RELATÓRIO CONCLUSIVO DE ACOMPANHAMENTO DE EXECUÇÃO CONTRATUAL

Secretaria Municipal de Infraestrutura Urbana e Obras – SIURB.

Trata-se de procedimento de Acompanhamento de Execução Contratual referente ao Contrato nº 002/SIURB/19, cujo objeto é a “CONTRATAÇÃO EMERGENCIAL DE OBRA RECUPERAÇÃO ESTRUTURAL – VIADUTO SOBRE A CPTM - MARGINAL PINHEIROS/LESTE - VIA EXPRESSA”. Contrato esse firmado com a empresa JZ Engenharia e Comércio Ltda. sob o regime de empreitada por preços unitários, com prazo estabelecido de 180 dias corridos a partir de 15.11.2018, Peça 48, p. 1/6. O valor total do Contrato é de R\$ 19.988.547,89 (base: julho/2018).

Figura 1 - Grande abertura da junta de dilatação, com o consequente deslocamento da viga com trecho sem apoio sobre o pilar.

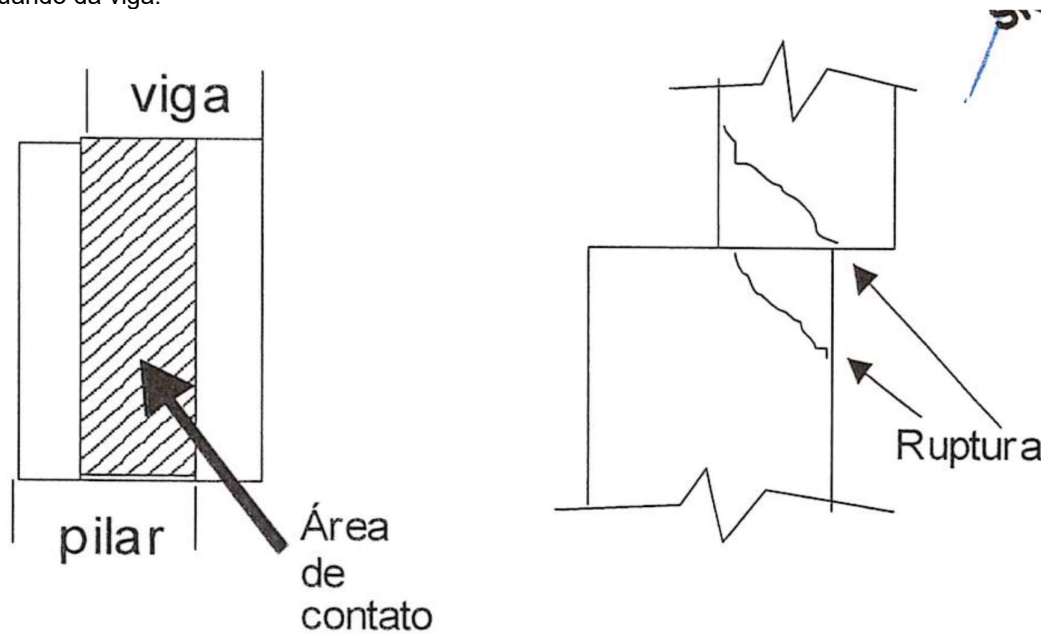
Como se observa, somente nesse apoio, em 2012, foram constatados os seguintes problemas estruturais:

- 1- Junta de dilatação excessivamente aberta, gerando esforços não dimensionados.
- 2- Comprometimento de 25% do apoio entre pilar e viga, aumentando a tensão nas bordas e podendo causar o esmagamento dos elementos estruturais.
- 3- Aparelho de apoio entre pilar e viga praticamente inexistente, aumentando o risco de esmagamento dos elementos estruturais.
- 4- Exposição da armadura na viga de apoio.

O prognóstico foi o risco de ruptura da estrutura por possível processo de colapso estrutural, o que efetivamente ocorreu seis anos depois.

Figura 9 – Equipes não alocadas na frente de trabalho 25.01.19

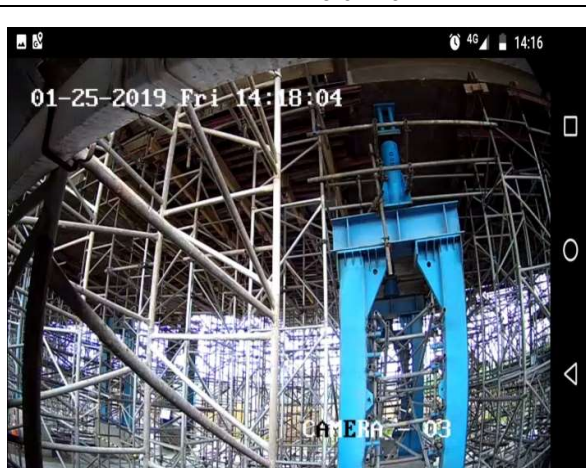
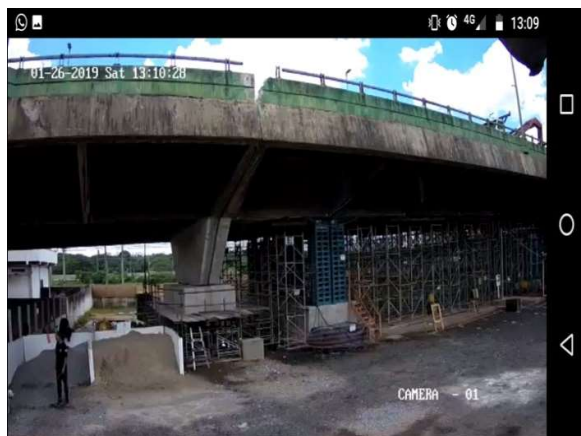
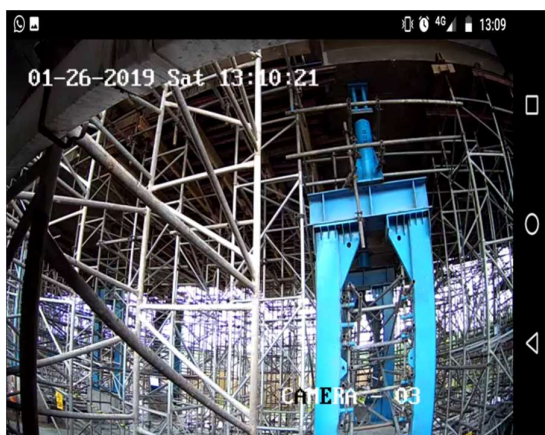
Verifica-se que não há evidências da realização do ensaio de gamagrafia após o período da manhã do dia 25.01.2019, como por exemplo: a presença do inspetor, de profissionais de apoio à equipe de execução do ensaio, instrumentação e o isolamento da área como constatado no período da manhã. A ausência de evidências também foi observada no dia 26.01.2019.

Figura 17 – Posição da instrumentação na parte superior do tabuleiro sobre a fibra de carbono

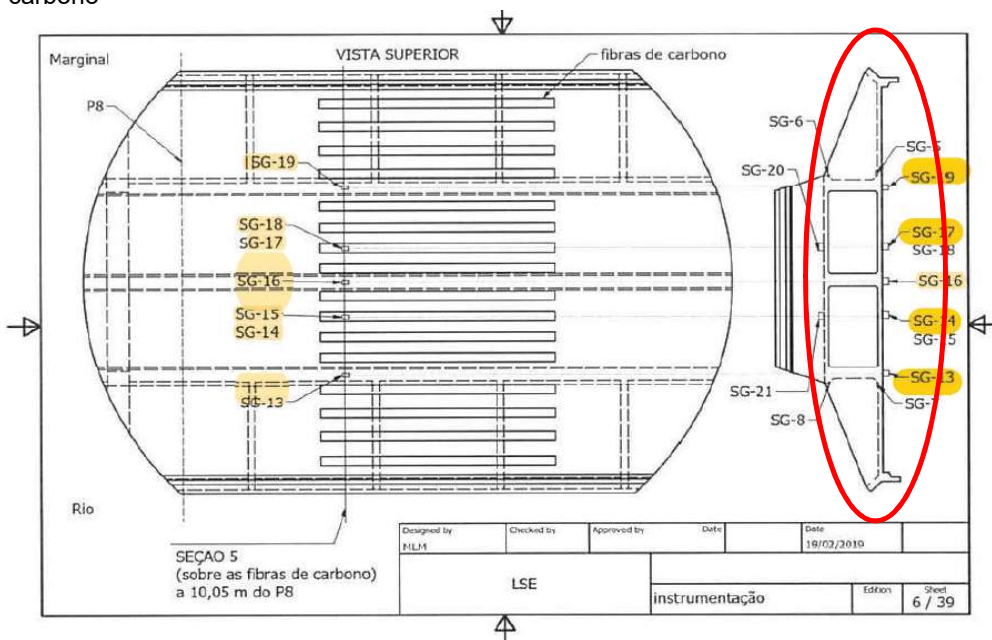
Ocorre que o tráfego encontrava-se liberado no período mencionado. Portanto, a disposição dos instrumentos constante na **Figura 17** não é factível, uma vez que o pavimento havia sido reconstituído e não há evidências da colocação dos instrumentos de medição anteriormente a essa recomposição.

A **Figura 17** demonstra qual deveria ser a posição dos instrumentos, Peça 50, p. 166.

Portanto há um equívoco na extração dos dados do TCM.
Com relação ao questionamento da instalação dos instrumentos no pavimento rígido, a evidência da instalação destes no pavimento rígido está na página 209 da medição 04 vol. 1, onde é possível ver que o pavimento recém-executado foi quebrado pontualmente para instalação de dispositivo próximo à armação.
Este relatório da LSE demonstra ainda com fotos os demais instrumentos instalados na estrutura do viaduto.
